Oggetto: **[ID: 8230]** Progetto di un impianto fotovoltaico denominato "Rotello", della potenza pari a 120,16 MW e delle relative opere di connessione alla RTN, da realizzarsi nei comuni di Rotello (CB) e Ururi (CB).

Proponente: Società Ibvi 3 S.r.l.

Procedura: VIA nell'ambito PNIEC-PNRR ai sensi dell'art. 23 del D.lgs. 152/2006.

Parere tecnico istruttorio della Soprintendenza Speciale per il PNRR.

Fig 3 Incongruenze dimensionali riscontrate in fase d'istruttoria: elaborati presentati (elab SABAP_MOL)

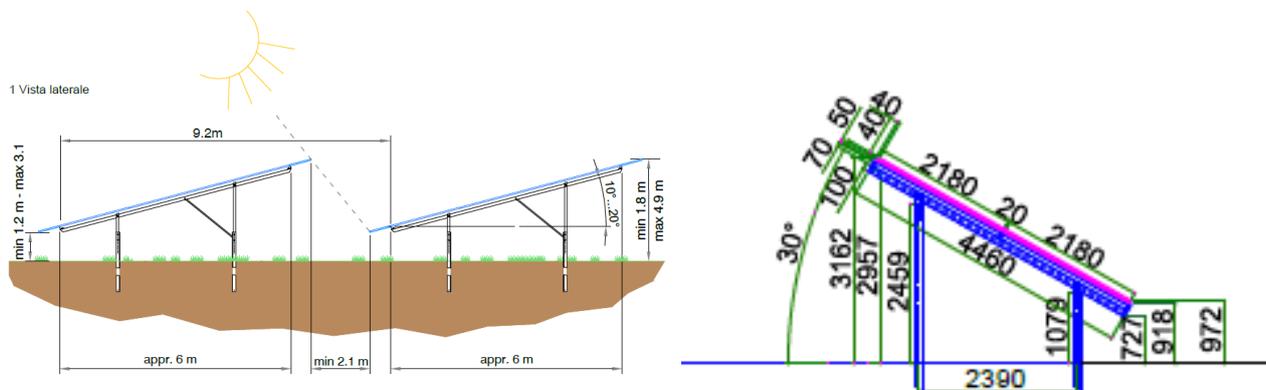
Si rileva che anche nella descrizione del progetto fornita dalla Società proponente e nel corpo documentale agli atti nella analisi valutativa **si sono riscontrate incongruenze**, quali ad esempio **quelle riguardanti le reali dimensioni delle strutture porta moduli** (cfr. 064.20.01.W15_Particolari strutture di sostegno e l'elaborato 064.20.05.R.04_Relazione paesaggistica), ragione per la quale era stato richiesto un nuovo elaborato contenente una sezione trasversale dei moduli e delle strutture di sostegno al fine di stabilire il corretto interasse tra le pergole nei diversi campi impiantistici, aree queste, tutte di grandi estensione territoriale.

Nel merito si evidenzia che, se dovesse essere confermato l'ingombro trasversale della pergola di 6 m e con solo 2,1 m la profondità di spazio libero tra le strutture impiantistiche, **il progetto porterebbe ad un indice di copertura del terreno agricolo** coinvolto che si attesterebbe **intorno al 70% del totale** (senza contare le altre opere complementari, viabilità interna, cabinati ecc.). **con un notevole impatto paesaggistico e in forte contrasto con le richiamate norme regionali, nazionali e comunitarie per gli interventi in area agricola, per la tutela del paesaggio agrario.**

Fig 4 Layout impianto FV_15

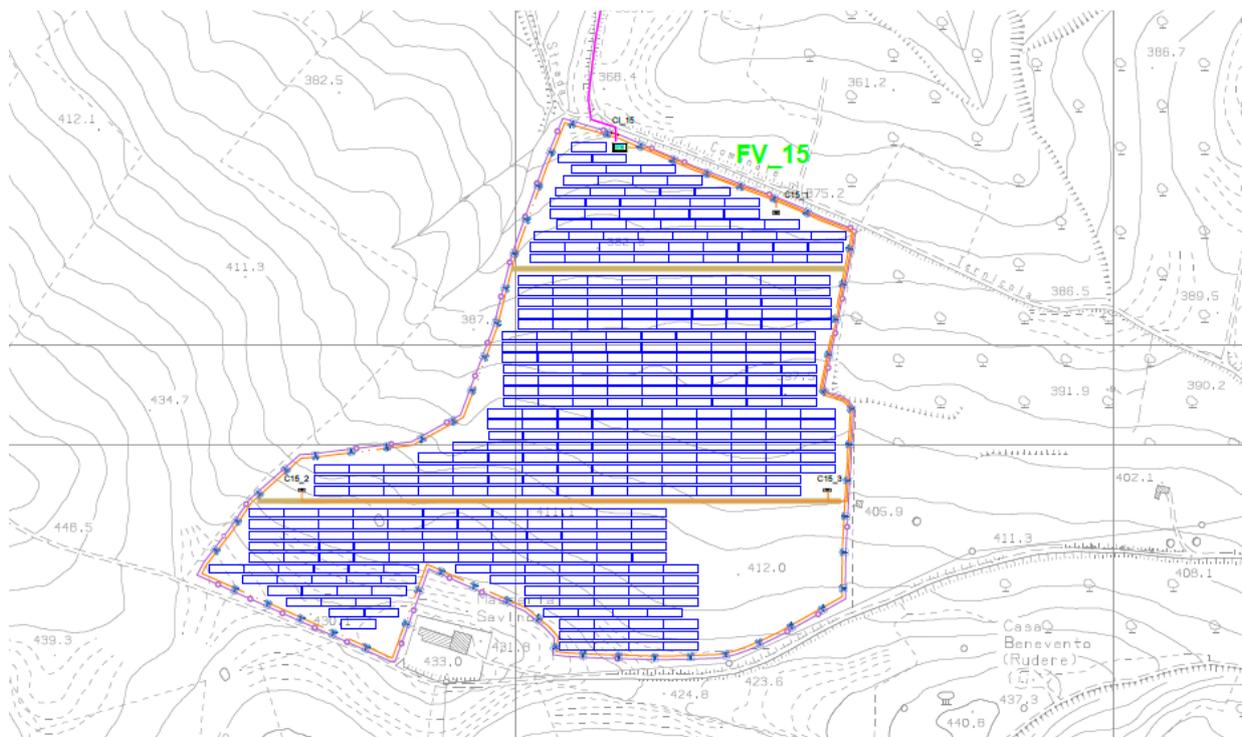
Alcuni lotti d'intervento presentano decine di metri di dislivello tra monte e valle, nello specifico, ad esempio, l'impianto FV 15 ne presenta addirittura 50, con una notevolissima intervisibilità nel contesto paesaggistico anche in area vasta dai 3 a 5 km.

Fig 5 localizzazione impianto: interferenze con i beni paesaggistici analisi GIS

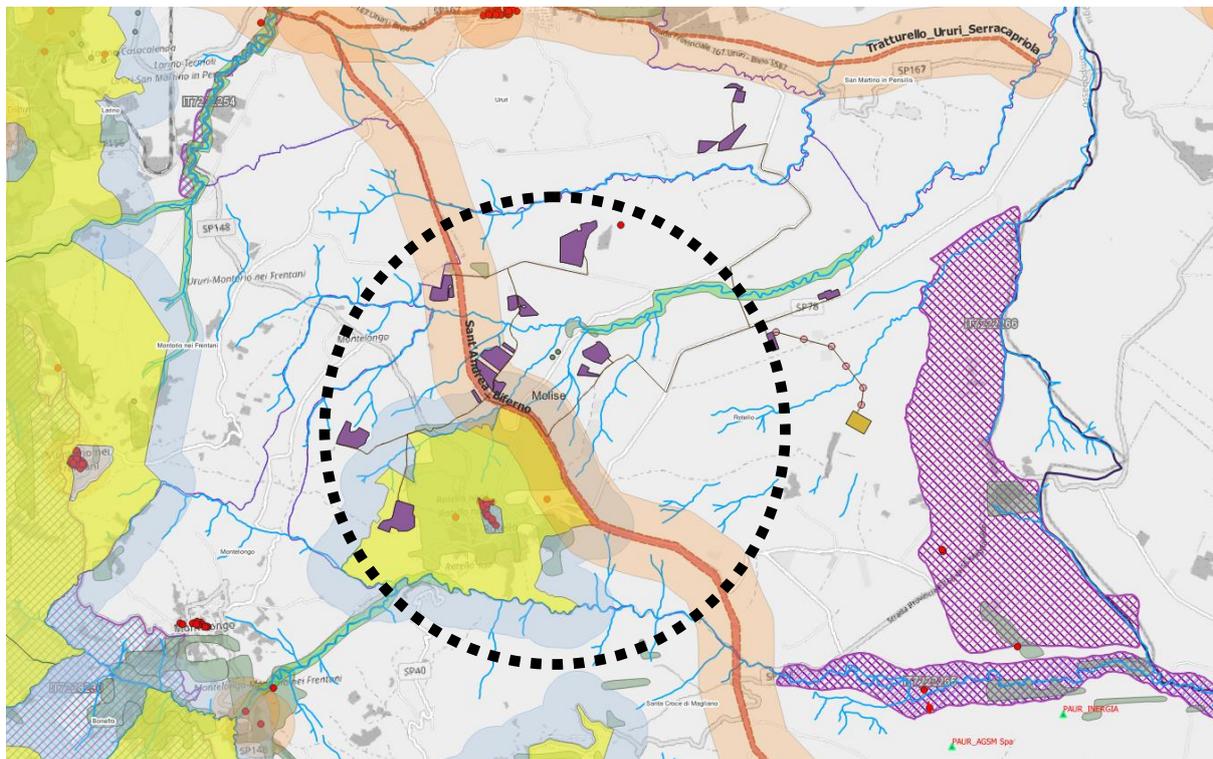
Allo stesso modo parti caratteristiche e identitarie della morfologia dei luoghi, vengono direttamente coinvolte dalle varie aree d'impianto, come i caratteristici laghetti di sbarramento del sistema igrografico (cfr layout Campo FV_14).

Fig 7 Valutazione in area vasta a 3 km vista la particolare orografia e ampia visibilità dei luoghi (elab SS_PNRR)

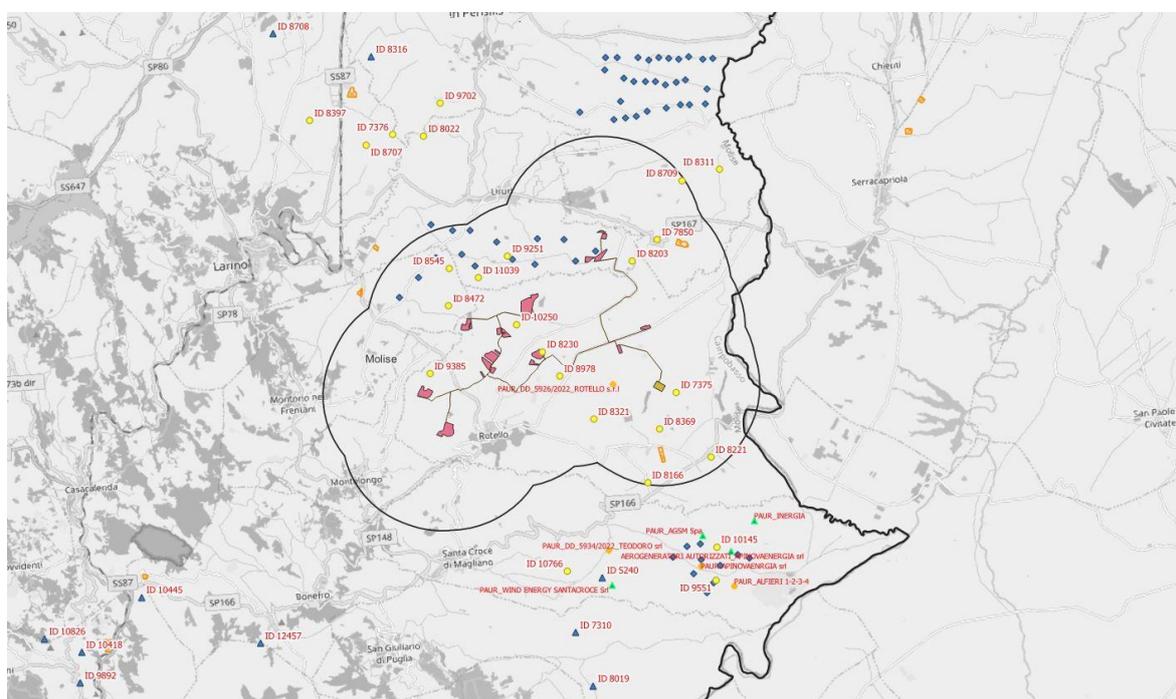
Tale elaborazione presentata nei documenti agli atti, non risulta utile allo scopo dello studio dell'intervisibilità in quanto l'intero impianto, seppur nella sua frammentarietà, **investe un bacino territoriale molto ampio**, che misurando la distanza tra i lotti più lontani di 8 km, **ha un'incidenza in area vasta di circa 109 Km²** (cfr Fig 7 analisi GIS SS-PNRR con buffer a 3 km, tale dato incrementa considerevolmente se consideriamo un'analisi a 5 Km AVI), pertanto **lo studio di analisi per la visibilità ai fini della valutazione dell'intervento, doveva essere necessariamente realizzato per ogni campo fotovoltaico e solo successivamente doveva essere realizzata una tavola di sintesi, così come richiesto in precedenza e rapportato anche all'effetto cumulativo in area vasta.**

Il tutto risulta notevolmente accentuato considerando anche la presenza degli altri impianti presenti e in valutazione e il dirompente effetto cumulativo che si genera soprattutto per merito dell'intervento in oggetto, molto dilatato sul territorio, come meglio evidenziato in seguito.

Fig 9 Fotorender realizzato in prossimità del Tratturo S.Andrea Biferno.

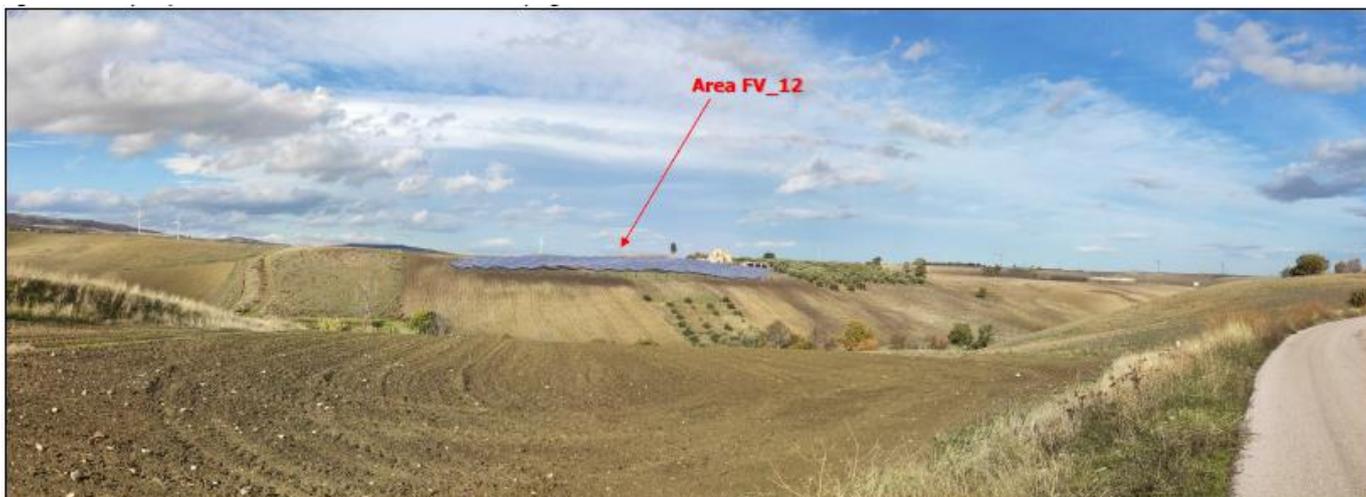
Per tali motivi era stato richiesto alla ditta di elaborare dei fotorender realistici per ogni campo fotovoltaico, come sopra rappresentato.

La Società Ibvi 3 S.r.l., invece di corredare ed integrare ai fini del procedimento valutativo le carenze progettuali, sulla scorta della scarsa documentazione presentata **arriva a alla conclusione, non condivisibile, che l'impianto genera un impatto paesaggistico medio-basso** in evidente contrasto con gli elevati valori individuati dal piano paesistico.

Fig 14 Localizzazione dell'intervento e percorso del Tratturo Sant'Andrea – Biferno (imm gis SS-PNRR)

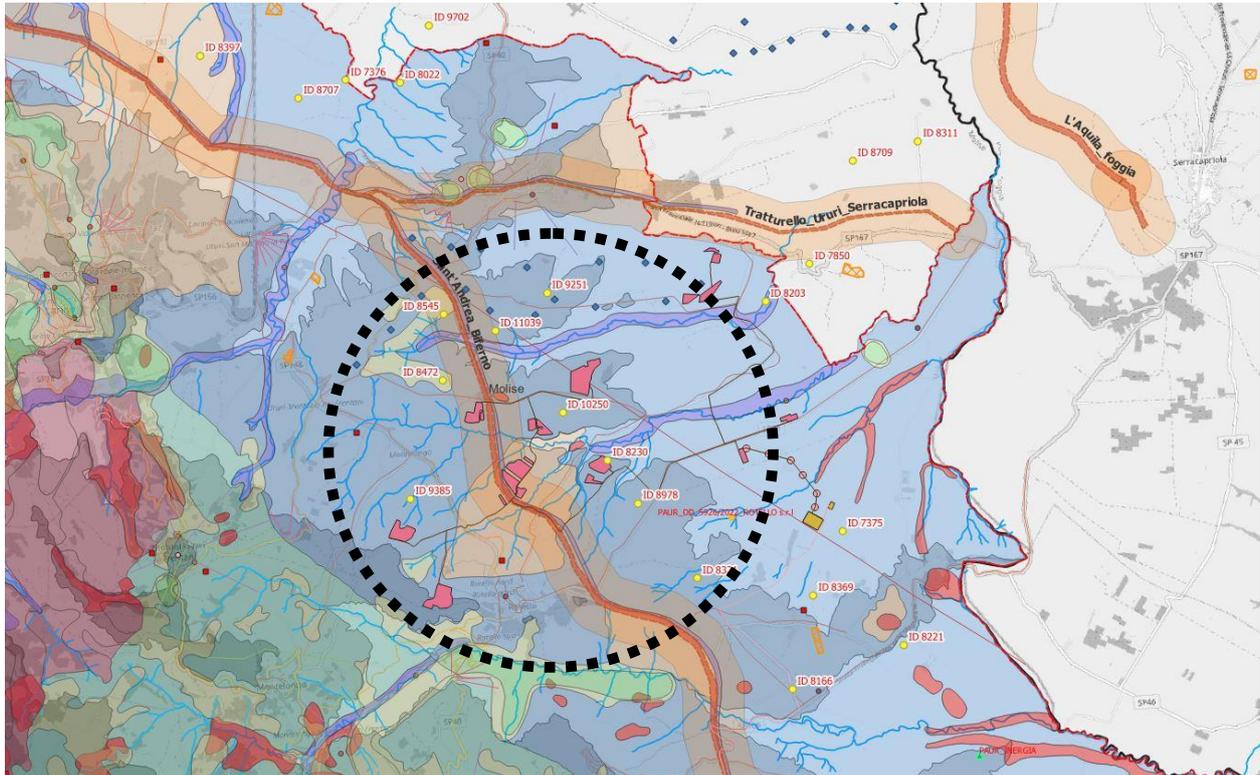
L'impianto, interferisce con il bene su più aree e dista 50 mt dal tratturo, la particolare conformazione morfologica del contesto fa sì che l'intrusione visiva delle pergole fotovoltaiche sia rilevabile sempre verso ogni lotto d'impianto, soprattutto dal punto sommitale a quota di 287 m s.l.m in prossimità di *Masseria Pangia*. Per tali tratti **la realizzazione dell'impianto determina una modifica delle antiche visuali che si aprono dal tratturo**, con il risultato di incrementare l'alterazione del contesto di giacenza del tratturo stesso, oltre che restituire un'immagine completamente alterata del contesto di giacenza del tratturo stesso. Inoltre, da detta località risulterebbe visibile sia l'effetto cumulo tra i campi fotovoltaici appartenenti al progetto in esame e impianti realizzati, nonché l'effetto cumulo potenziale con tutti gli ulteriori impianti in valutazione.

Si rileva l'interferenza diretta della rete di connessione con il percorso Sant' Andrea – Biferno, che presenta 2 attraversamenti (cfr. Fig 14).

Fig.15 localizzazione dell'impianto fotovoltaico in esame (rosa scuro). Effetto cumulativo su buffer di 3 km. Oltre ad altri impianti esistenti di modeste dimensioni (in arancio) si rilevano i vai ID in corso di valutazione estratti dal sito ministeriale e regionale (analisi valutativa SS-PNRR)

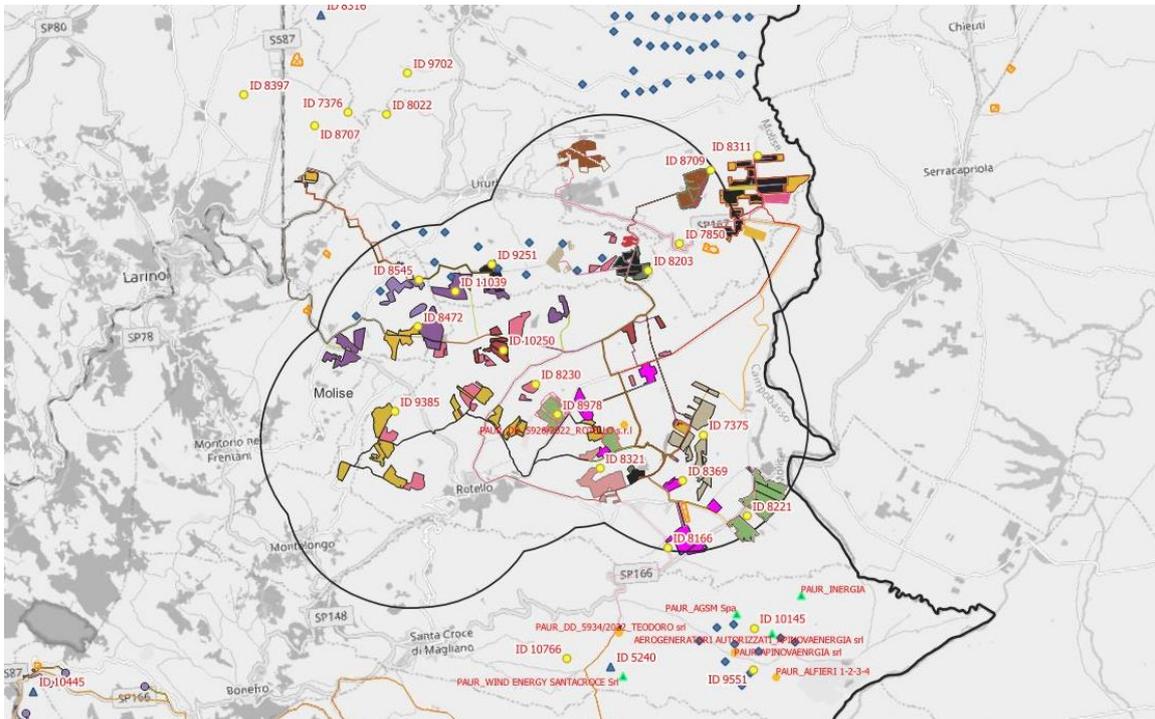
Il sistema paesaggistico con l'introduzione del progetto verrebbe fortemente alterato e con la presenza degli impianti altri grandi FER insediati e insediabili (cfr, Fig 15), si determinerebbe uno stato di snaturamento del paesaggio agricolo e di trasformazione della texture agricola storica, con forti processi di artificializzazione e di consumo di suolo.

La proliferazione degli impianti FER, contribuisce ad alterare gli equilibri consolidati tra i complessi masserizi e i relativi appezzamenti agrari di pertinenza, dal punto di vista percettivo e relazionale.

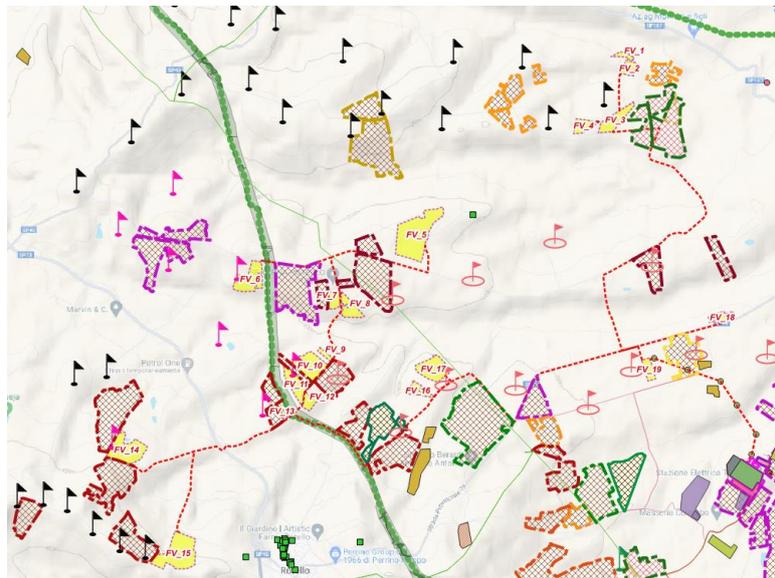
Quanto affermato è supportato, oltre che dall'anagrafica FER, rilevabile per il territorio in analisi, dalle elaborazioni grafiche effettuate per la valutazione del progetto in argomento dalla SABAP del Molise e, dalle valutazioni grafiche estratte dal GIS, dalla scrivente SS-PNRR (riferibili all'anagrafica di giugno 2023 e in continuo aggiornamento). **Alcuni impianti si verrebbero a localizzare in stretta continuità con l'intervento in oggetto determinando, un continuum impiantistico di diversi ettari compromettendo gravemente il territorio agrario tutelato dell'ambito come evidenziato nella elaborazione della SABAP-MOL (cfr. Fig 16).**
